日本原子力研究開発機構大洗研究所(南地区)の 核燃料物質使用変更許可申請等について

令和3年11月10日

国立研究開発法人日本原子力研究開発機構
大洗研究所 環境保全部 環境技術課

変更概要

②ヨウ素モニタ及びガスモニタについて

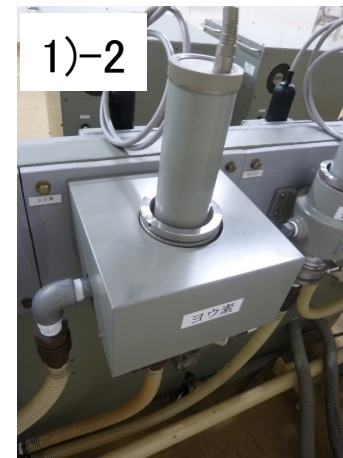
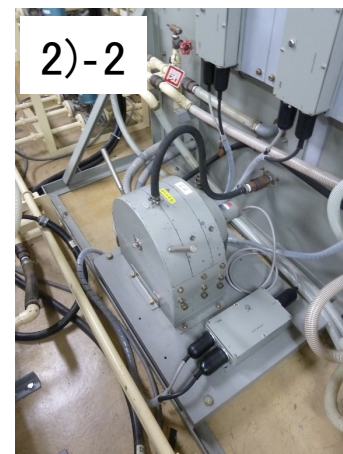
- WDFが取り扱うのは、「施設概要について」に記載のとおり、燃料材料試験施設から発生する放射性固体廃棄物（核燃料物質によって汚染された表面汚染物）である。
- WDFにおいて発生する気体廃棄物は、本申請（P. 添1-14）のとおり、粉じん状の放射性物質のみであり、クリプトン等の希ガスを含めた気体状の放射性物質が発生するおそれはないが、運転開始当初から自主的にヨウ素モニタ及びガスモニタを設置し、気体状の放射性物質濃度のモニタリングを行ってきたものである。
- WDFは昭和59年3月に運転を開始して以来、約37年間、様々な固体廃棄物の試験、研究及び実際の前処理を行ってきたが、ヨウ素モニタ及びガスモニタにおいて有意な値を検出した実績はなく、上記のとおり、WDFにおいて発生する気体廃棄物は、粉じん状の放射性物質のみであることの十分な実証ができた。

従って、以下のとおり記載の削除を行う。

変更前				変更後			
表1-3 放射線管理用機器				表1-3 放射線管理用機器			
設備区分	機器名	数量	概略仕様	設備区分	機器名	数量	概略仕様
セル内モニタリング設備	セル内モニタ	6 式		セル内モニタリング設備	セル内モニタ	6 式	
管理区域内モニタリング設備	γ線エリアモニタ	12 式		管理区域内モニタリング設備	γ線エリアモニタ	12 式	
	室内ダストモニタ	1 式	検出器 4箇所 吸引端 18箇所		室内ダストモニタ	1 式	検出器 4箇所 吸引端 18箇所
	室内ダストモニタ (作業管理用)	1 式	検出器 3箇所 吸引端 10箇所		室内ダストモニタ (作業管理用)	1 式	検出器 3箇所 吸引端 10箇所
	ローカルエアサンプ リング装置	1 式	集塵端 34個		ローカルエアサンプ リング装置	1 式	集塵端 34個
排気中の放射性物質濃度測定設備	排気筒モニタ	1 式	αダストモニタ βダストモニタ ヨウ素モニタ ガスモニタ	排気中の放射性物質濃度測定設備	排気筒モニタ	1 式	αダストモニタ βダストモニタ (削る) (削る)
放射線測定器	サーベイメータ類	1 式	ZnSシンチレーション GM計数管 電離箱 各3台	放射線測定器	サーベイメータ類	1 式	ZnSシンチレーション GM計数管 電離箱 各3台
	移動式ダストモニタ	1 式			移動式ダストモニタ	1 式	
	ハンドフットモニタ 又はゲートモニタ	1 式	1台以上		ハンドフットモニタ 又はゲートモニタ	1 式	1台以上
	放射能測定装置	1 式	α、β、γ		放射能測定装置	1 式	α、β、γ

①放射線監視盤からの関係計器類の撤去（指示計、高圧電源、低圧電源）

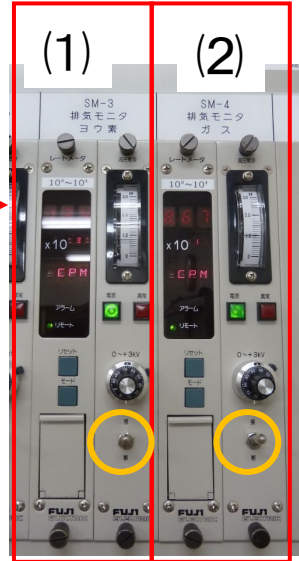
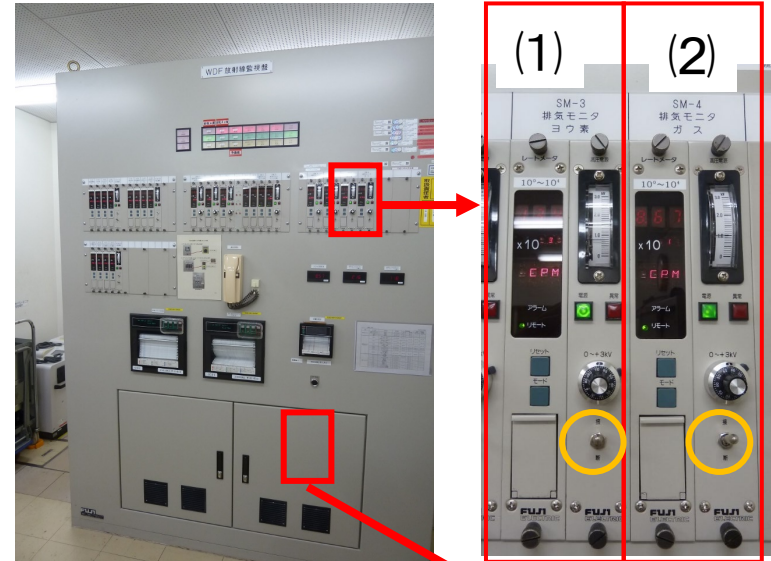
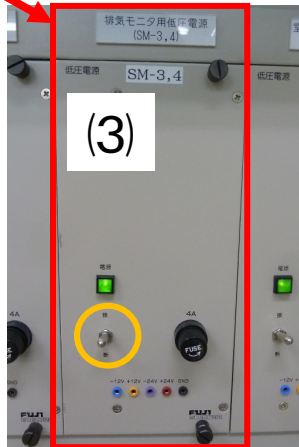
I、指示計、電源の停止
高圧電源、低圧電源のスイッチ（右図○印）をOFFにし、モニタリングを停止させる。

II、汚染検査
指示計、高圧電源、低圧電源の汚染検査を行い、汚染のないことを確認する（*）。

III、放射線監視盤からの引抜き
指示計、高圧電源、低圧電源のコネクタを抜き、放射線監視盤から引抜き撤去する。

IV、計器類撤去後措置
撤去後、塞ぎ板を設置する。

- (1) ヨウ素モニタ用指示計及び高圧電源
- (2) ガスモニタ用指示計及び高圧電源
- (3) ヨウ素モニタ・ガスモニタ用低圧電源

②検出器、集塵部の撤去(ヨウ素モニタ)

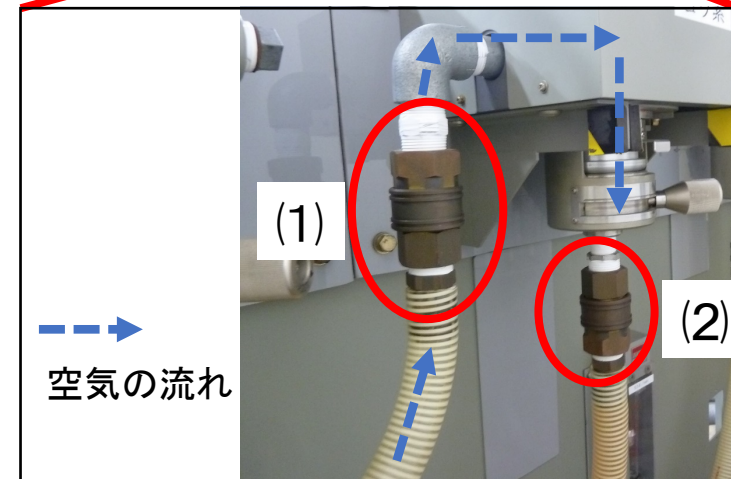
サンプラを停止し、検出器、集塵部、ホース、カプラ表面の汚染検査を行い、汚染のないことを確認する(*)。

ホース(1)、ホース(2)を取り外し、互いに接続する。

検出器、集塵部の撤去を行う(手工具使用)。

② 検出器、遮蔽体の撤去（ガスモニタ）

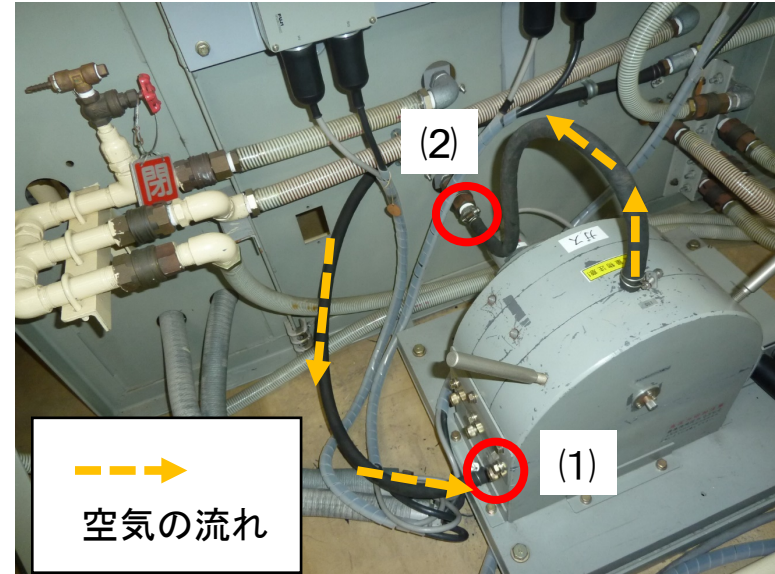
検出器、遮蔽体、ホースの汚染検査を行い、汚染のないことを確認する（*）。

ホース(1)、ホース(2)を取り外し、ホース(1)を(2)の箇所に接続する。

検出器、遮蔽体の撤去を行う（手工具使用）。

WDF排気筒モニタの概略系統図

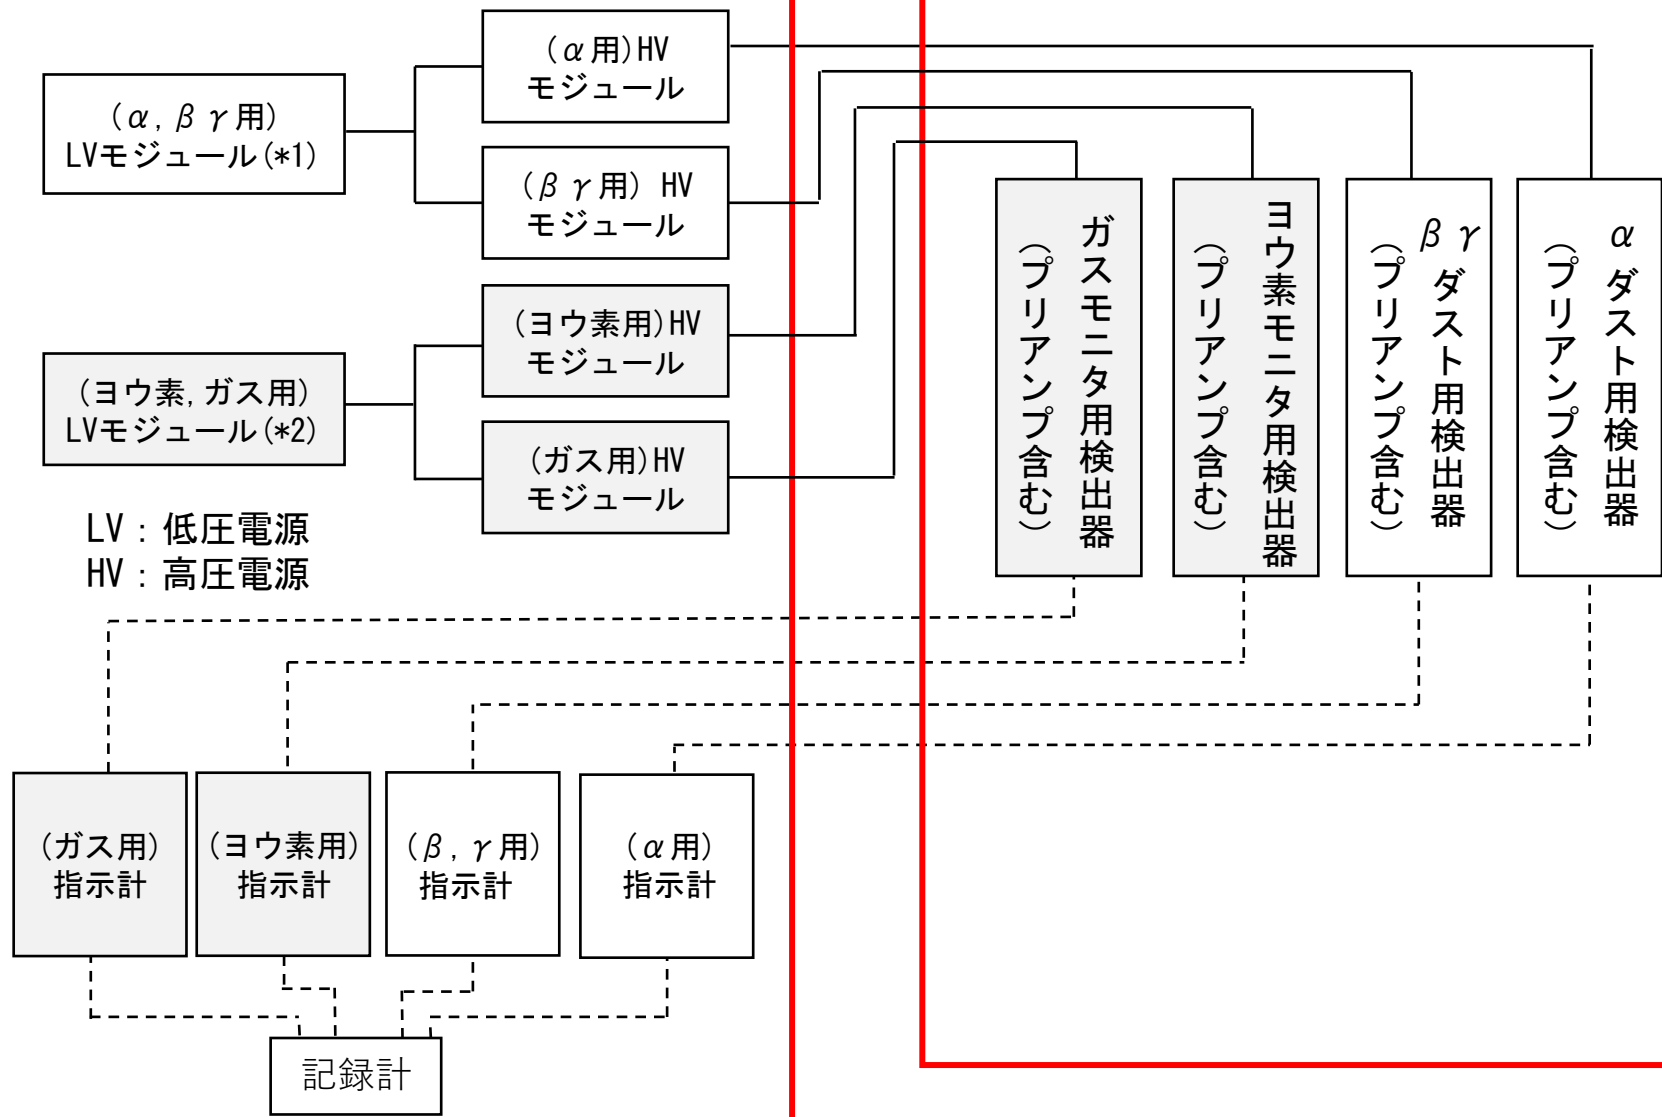
*1: 指示計(α用及びβ γ用にも電源を供給している。)
*2: 指示計(ヨウ素用及びガス用にも電源を供給している。)
